OPRACOWANIE TECHNICZNE
BRANŻA DROGOWA

Remont chodnika przy ul. Daszyńskiego
Obręb 1 Kisielice, dz. nr 25, Miasto Kisielice

Przedsiębiorstwo Usług Komunalnych Spółka z o.o. w Kielicach
uzgadnia plan sytuacyjno-wysokościowy „Remontu chodnika przy ul. Daszyńskiego
w Kielicach „ w zakresie kolizji z siecią wodociągowo-kanalizacyjną i ciepłowniczą
z n/w uwagami.

Obiekt: **Plan trasy projektowanego remontu chodnika przy ul. Daszyńskiego w m. Kisielice dz. nr 25.**

PLAN SITUACYJNO - WYSOKOŚCIOWY

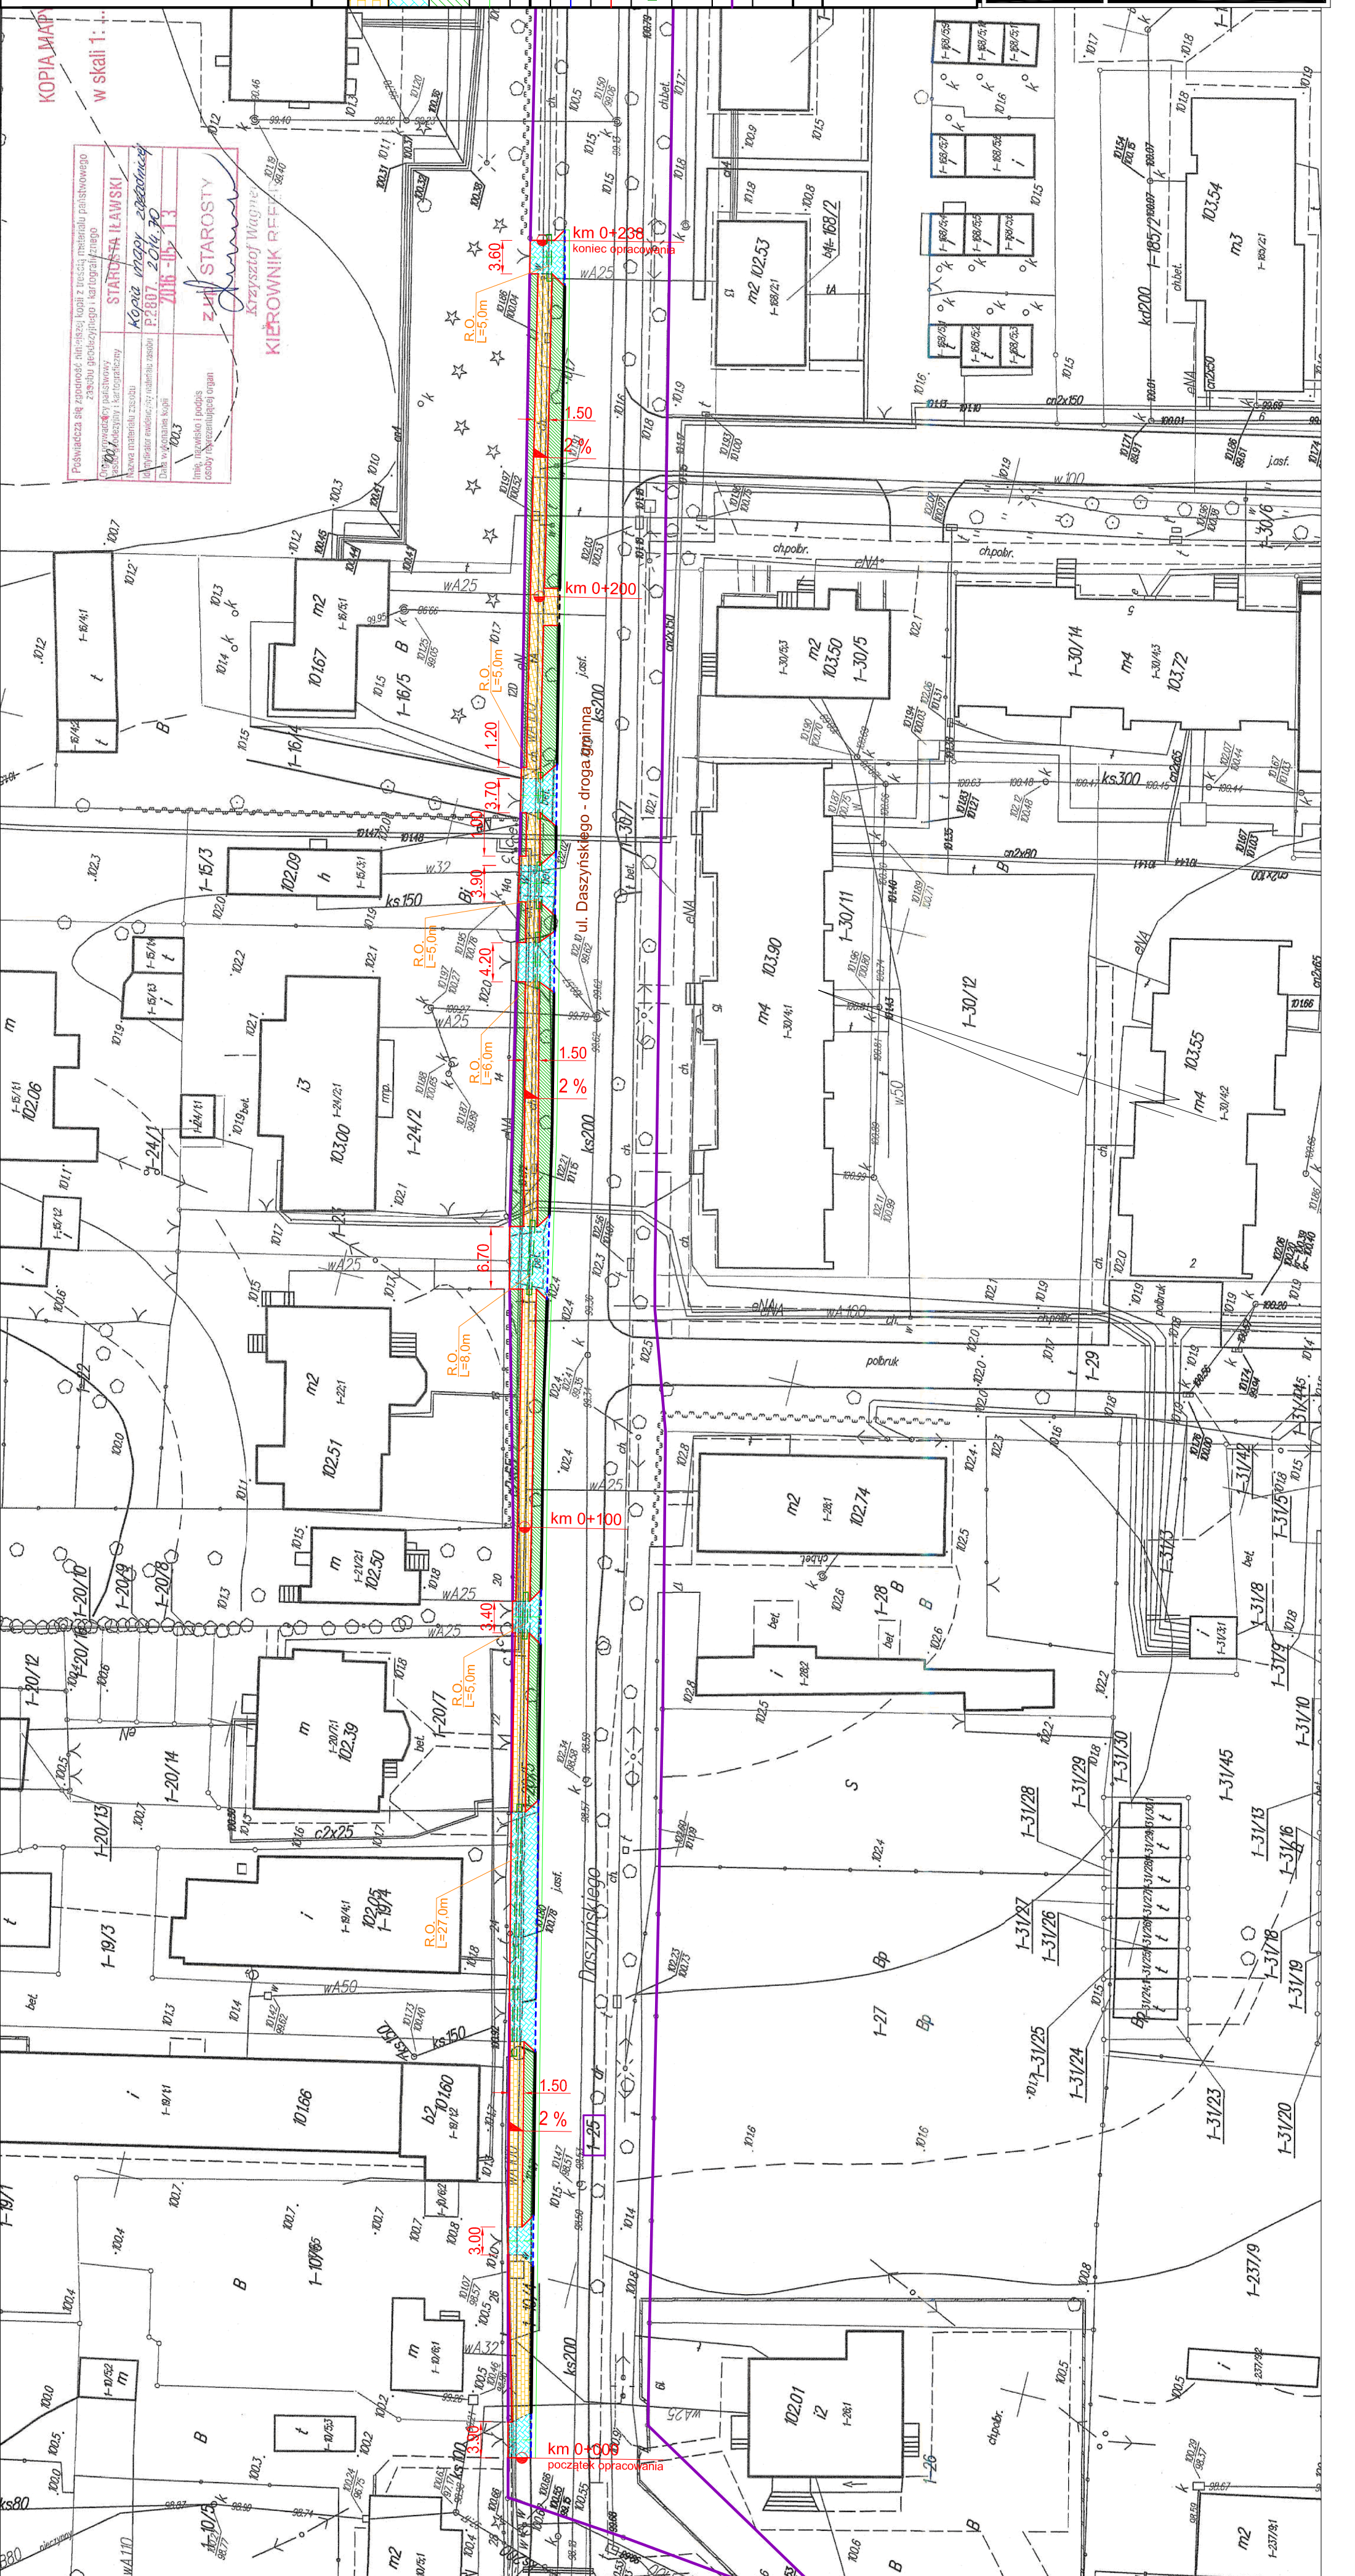
1. W miejscu bezpośredniej styczności z siecią i uzbrojeniem wodociągowo-kanalizacyjnym i ciepłowniczym, roboty drogowe należy wykonywać ręcznie z zachowaniem szczególnej ostrożności.
2. Skrzynki –obudowy zasów wodociągowych i ciepłowniczych należy wyprowadzić do projektowanego poziomu chodnika i zjazdów, w uzgodnieniu z tutejszym przedsiębiorstwem.
3. Wszelkie uszkodzenia uzgadnianych sieci i uzbrojenia wynikłe w trakcie wykonywania robót drogowych, zaewidencjonowane i nie zaewidencjonowane, w przypadku nie przestrzegania warunków wymienionych w pkt 1-2 ponosi wykonawca robót.

ENERGA-OPERATOR SA Oddział w Olsztynie Rejon Dystrybucji w Kwidzynie potwierdza występowanie linii napowietrznej 0,4 kV oraz linii kablowej 0,4 kV naniesionej na mapie i uzgadnia w/w projekt z następującymi uwagami:

2. Prace ziemne przy skrzyżowaniach i zbliżeniach z kablami prowadzić ręcznie. Szczegółowe przebiegi tras urządzeń elektroenergetycznych należy ustalić na podstawie przekopów kontrolnych. Miejsca skrzyżowań i zbliżeń do istniejącego kabla zabezpieczyć zgodnie z normą N SEP-E-004. W przypadku zmian rzędnych wysokościowych terenu objętego uzgadnianym planem zagospodarowania, krzyżujące linie kablowe należy doprowadzić do ułożenia na głębokości zgodnej z normą N SEP-E-004 w oparciu o wniosek o usunięcie kolizji. Miejsca skrzyżowań zgłosić przed zasypaniem do RD w Kwidzynie ul. Łąkowa 38 Dział Eksploatacji.

- 7.1 **Zachować odległość w poziomie minimum 0,5 m projektowanych obrzeży betonowych do istniejących linii kablowych 0,4 kV oraz istniejącego złącza pomiarowego nr ZP- 108.**

informujemy, że uzgadniamy projektowany chodnik. Przy realizacji procesu budowy wymagane jest spełnienie następujących warunków, które są integralną częścią uzgodnienia:

3. Lokalizację podziemnych urządzeń telekomunikacyjnych w terenie należy potwierdzić za pomocą przekopów kontrolnych, a w przypadku odkrycia w trakcie robót ziemnych urządzeń nienaniesionych na planie należy je zabezpieczyć i powiadomić użytkownika oraz inspektora nadzoru. Istniejącą sieć teletechniczną eksploatowaną przez ORANGE POLSKA S.A. pokazano na załączonym podkładzie geodezyjnym kolorem pomarańczowym;

4. W strefie projektowanych wykopów kanalizację teletechniczną zabezpieczyć przed uszkodzeniem zgodnie z przedstawionym rozwiązaniem technicznym. Dodatkowe szczegóły zabezpieczenia ustalić na roboczo z naszym przedstawicielem. Koszty zabezpieczenia ponosi naruszający stan istniejący;

5. W przypadku zmiany rzędnych terenu należy wyregulować poziom ram studni do projektowanej niwelety. Zachować normatywne przykrycie kanalizacji teletechnicznej i kabli doziemnych;
